# Trondheim kommune – tilbakemelding på komplett planforslag med svar fra forslagsstiller

Matrise under er en oppsummering av dokumenter mottatt fra Trondheim kommune. Innspillene er sortert på tema for å forenkle svarene.

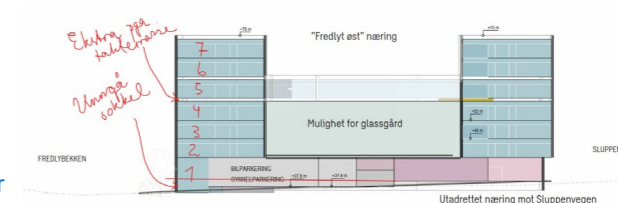
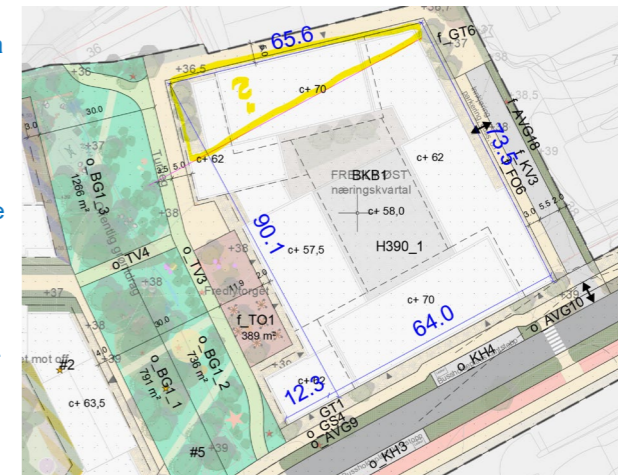
- Ønsker **breidere trapp** mellom lille Sluppenvegen og bakgård i BKB3, minst like bred som den eksisterende koblingen nord for Alo-bygget.

- Sikre kvaliteter i trapper som gir tilgang til indre kvartalsrom i BKB1 og gårdsrom B1.
- I illustrasjonsplanen er det vist en forbindelse mellom f\_GT9 og gårdsrom i B1 i form av en gangveg. Denne ligger ikke inne i plankonseptet for mobilitet. Er dette en mulig kobling med universell utforming fra Sluplunden til Smidalen?

- Forbindelse er sikret tydeligere i planen ved eget bestemmelsesområde #1a. Tilhørende bestemmelse sikrer bl.a. at trappen skal være minst 4 m bred. Det er noe begrensninger i området tilknyttet tilgang til eksisterende nettstasjon, men dette er forhold som vurderes videre ved senere detaljprosjektering.

- Bestemmelse er supplert med krav til minimumsbredder og utforming for flerbruk, herunder sittemøblering, beplantning o.l. i nevnte trappeforbindelser.

- Denne er ikke mulig å få universell utforming pga. føringer gitt av eksisterende terreng og bebyggelse (E-verket med inngangsparti), men forbindelsen mellom gatetun og offentlig park er nå sikret i plankart (#1d) og bestemmelser som en snarveg med krav til minimumsbredde 3 m.

## 1.7 Formål

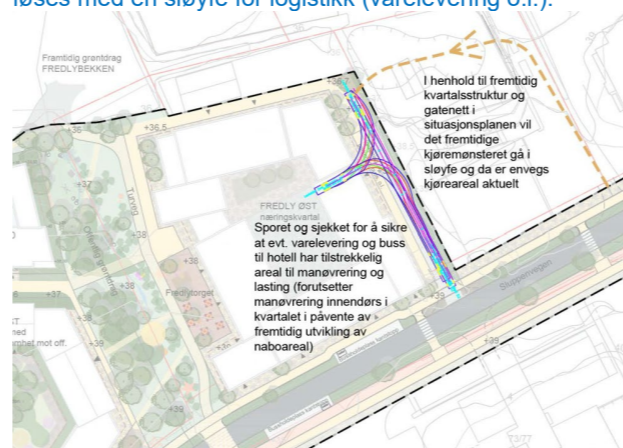
- **Bestemmelsene i planforslaget er veldig fleksible** og sier ingenting om hverken maksimum eller minimum BRA for de ulike formålene. Det er forståelig at det ønskes en viss fleksibilitet, men dette gjør det vanskelig å vurdere konsekvensene av planen. I tillegg gjør begrensningene for forretning i KDP at det må settes et tak på dette for å forhindre at all forretning brukes opp innenfor denne planen. Byplankontoret anbefaler at andelen av formål konkretiseres, at det settes en maksimal BRA for forretning i hvert felt og at det også settes et spenn for de andre formålene i planen. Et spenn gir fleksibilitet, samtidig som konsekvensene av planen blir mer forutsigbare.

- Begrensning på dagligvare, plassering og BRA.
- Planforslaget åpner for at det tillates **hotell** innenfor felt BKB6 og BKB1, som ikke ligger innenfor #4. Byplankontoret er enig i at det er knyttet usikkerhet til realisering av kollektivknutepunktet. Vi ser også at hotell innenfor deres plan kan bidra til byutvikling. Det er isåfall viktig å løse logistikk knyttet til dette.

- **Gatetun.** Det er i planforslaget utstrakt bruk av gatetun, i vidt forskjellige situasjoner. Flexibiliteten i formålet gjør det vanskelig å forstå hva som kan komme i de ulike gatetunene og bruken av formålet bør derfor reduseres.

- **Veggsone** på minimum 1 m i tråd med KDP må sikres.
- **Balkonger.** Byplan ønsker at det differensieres mellom ulike situasjoner der utkraging kan skje over formålslinje for å ivareta kvalitetene i gatetunene.

- **BKB1.** Gaten som går øst for BKB1 har veldig preg av å være en bakside. Det er forståelig at en del logistikk må løses her, men byplan mener det må sikres kvaliteter også i denne gata, slik at den får preg av en bylivsgate, og ikke en bakside.

- Innkjøring til evt **parkering og varelevering** må ta så lite plass som mulig, og det må sikres beplantning, veggsone og møbleringssone i gata. Byplankontoret mener at det ikke er behov for parkering på bakkeplan innendørs i dette feltet.

- Dette er diskutert i arbeidsmøter med Byplan i november-desember, samt i e-postkorrespondanse med siste avklaring gitt fra Byplan i januar. Forretningsformål er nå begrenset innenfor hvert enkelt delfelt med et tak på kvm BRA, samt i en egen bestemmelse som gir en begrensning på forretningsareal totalt innenfor planområdet. Dagligvareforretning er også begrenset til felt BAA2 (under grunnen), maks 1 250 m<sup>2</sup> BRA, hvorav maks 900 m<sup>2</sup> er salgsflate

- Hotellformål er nå begrenset til kun mulig innenfor BKB1, med maks tillatt 9000 m<sup>2</sup> BRA. Logistikk tilknyttet kvartal i BKB1 må løses delvis innomhus/i kvartal. I framtidig situasjon, som vist i revidert situasjonsplan, kan det ved utbygging av nabotomter løses med en sløyfe for logistikk (varelevering o.l.).

- Plankart og bestemmelser er justert iht. tilbakemelding. Det er nå i større grad delt opp med mer og brukt andre samferdselsformål, herunder torg, fortau, annen vegggrunn grøntareal, samferdselsanlegg kombinert formål.

- Dette er ivare tatt i revidert plankart, og framgår også av prinsipp i formingsveileder.
- Dette er revidert og ivaretas med ulike prinsipp vist i formingsveileder for temaet balkonger, som også er sikret gjennom bestemmelse.

- Viser til kommentar over. I tillegg er prinsippdiagram som viser 1. etasjer der det skal være aktive/publikumsrettede fasader supplert. Det er lagt inn et eget tema for potensielle «sokkelsituasjoner», med et sett av tiltak. Dette er også sikret gjennom bestemmelsene. Viser til prinsipielt gatesnitt på s. 12 i formingsveileder. Der det er behov for mer areal for å lage logistikk/gangsoner/møbleringssone må vegggliv trekkes inn i 1. etasje.

- Det er ønskelig at mest mulig parkering for bil løses innenfor felles mobilitetsanlegg i BAA2. Det er imidlertid begrenset med plass her, spesielt nå som dagligvare er plassert under grunnen. Det vil derfor kunne bli behov for et begrenset antall p-plaser for bil innenfor BKB1.

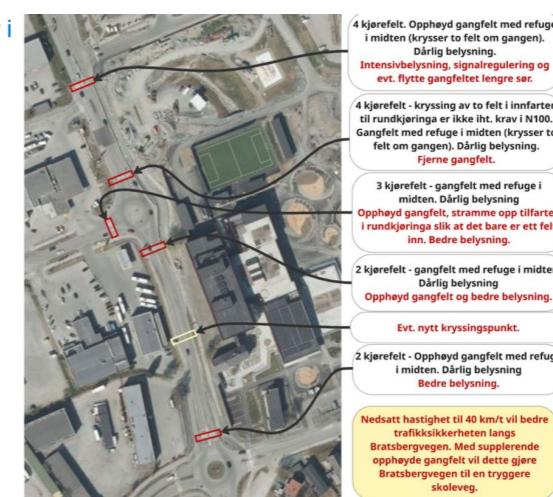
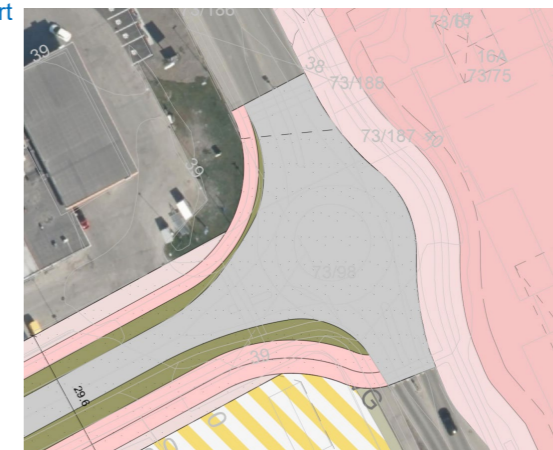
- Det nye foreslåtte krysningspunktet i gult i Bratsbergvegen kan tas inn i situasjonsplanen.

- Trafikksikkerhetstiltak i gangfelt over Bratsbergvegen må sikres gjennom rekkefølgekrav. Dette innholdet i kravet kan utdypes i planbeskrivelsen, med trafikksikkerhetsrapportens beskrevne tiltak som signalregulering, opphøyning/fartsdemping og intensivbelysning.

- Krysningspunkt i Bratsbergvegen må tas inn i plan (plankart og rekkefølgekrav). Dette inkl. også landingsareal for myke trafikanter på østsiden av Bratsbergvegen, forsterket belysning og øvrige anbefalte utbedringer for å sikre trafikksikkerheten til myke trafikanter.
- Trafikkberegningene må vurdere kapasitet også mht. gående i gangfelt. Utbyggingen vil medføre en betydelig økning i gang- og sykkeltrafikken over Bratsbergvegen.

- Planområdet i rundkjøringen omfatter eks. kryssinger og er lagt inn mot eks. regulert areal til gang-/sykkelveg (opparbeidet som sykkelveg og fortau) i r20180026.

- Tas til følge. Situasjonsplan oppdateres med krysningspunkt i tråd med vurderinger i TS-rapport.

- Krysningspunkt tilknyttet rundkjøring kan etableres innenfor plankartets rammer, samt tilstøtende detaljregulering r20180026.
- Viser til svar under pkt. 1.3.

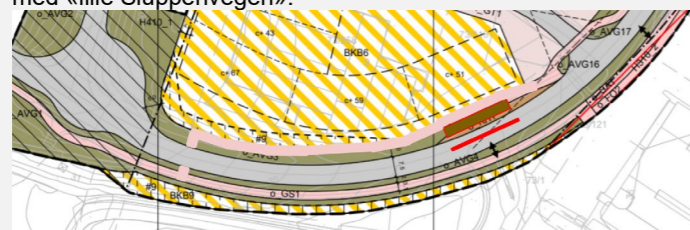
- KDP Sluppen viser rundkjøring i krysset mellom rampe til E6 og Sluppenvegen. I trafikkrapporten til planforslaget er dette vurdert og det foreslås heller en løsning med passeringslomme i krysset for å løse utfordringen.
- Byplankontoret støtter MoS og Trøndelag fylkeskommunes innspill om rundkjøring. Dette får sannsynligvis konsekvenser for felt BKB6.

- Vi savner en begrunnelse for dette rekkefølgekravet. Trafikkrapporten beskriver at rundkjøring her ikke er et behov utløst av reguleringsplanens utbyggingsområder, og at et eventuelt behov må sees i sammenheng med Byåstunnelen.

- Vegråd giver ser ikke behovet for en justering av senterpunkt for rundkjøring og/eller arm for påkobling på E6:
  - o Det er ikke mulig å ta en snarveg fra vestre tilfart og opp på rampe så lenge det bl.a. ligger en trafikkøye i tilfarten; man må i så fall legge seg over i motsatt kjørefelt og kjøre feil vei i rundkjøringa. Planen gir rom for videre bearbeiding/utforming av trafikkøye for tilfarten fra vest.

## 2.7 UU-forbindelse gående/syklende

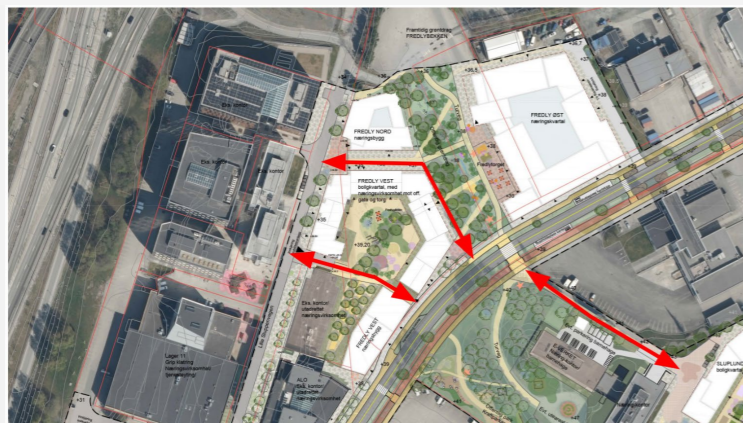
- Tenk kvartalstruktur - tilgjengelighet rundt alle bygg! Tilstreb 1:20 rundt alle "kvartaler".
- Trapper alene er ikke ok. Anbefalt eksempel: uteområdet Schandorffs plass i Oslo, ved Arbeids- og inkluderingsdepartementet.

- Det er sikret UU-forbindelse nord, øst og sør for kvartal BKB3. Snarvegforbindelse sørvest for kvartal i BKB3, som forbinder Sluppenvegen og «lille Sluppenvegen» må løses med trapp, slik som også Byplan mener er akseptabelt gitt foreslått løsning for bebyggelse (herunder areal i BAA2).
